MEMORANDO
DSH-086-2023

“Respuesta al MEMORANDO-DEEIA-0060-2601-2023”

INFORME TÉCNICO No. DSH-13-2023

**REVISIÓN DEL EIA DEL PROYECTO DENOMINADO
“CINTA COSTERA DE BARÚ-ETAPA I”**

Imagen No.1. Cuenca Hidrográfica del río Coto y Vecinos (cuenca No. 100) en donde se ubica el Proyecto.

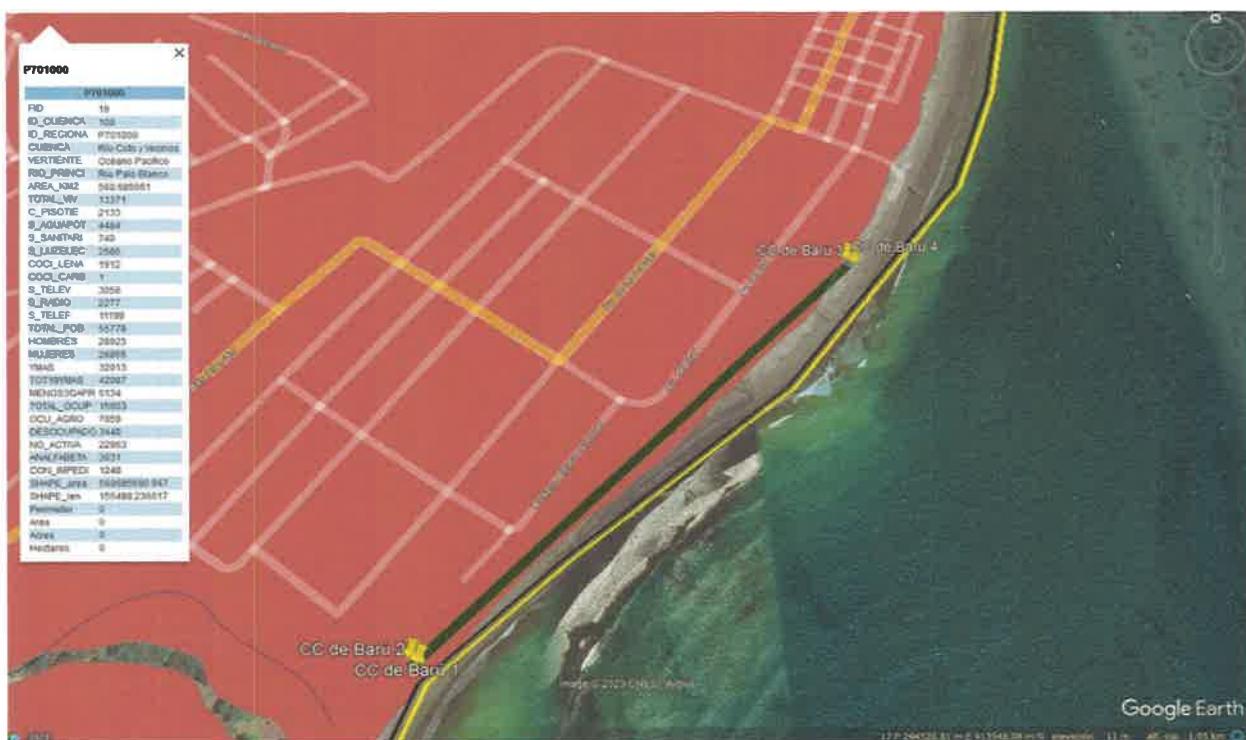
No se evidencia intervención de fuentes hídricas de agua dulce.
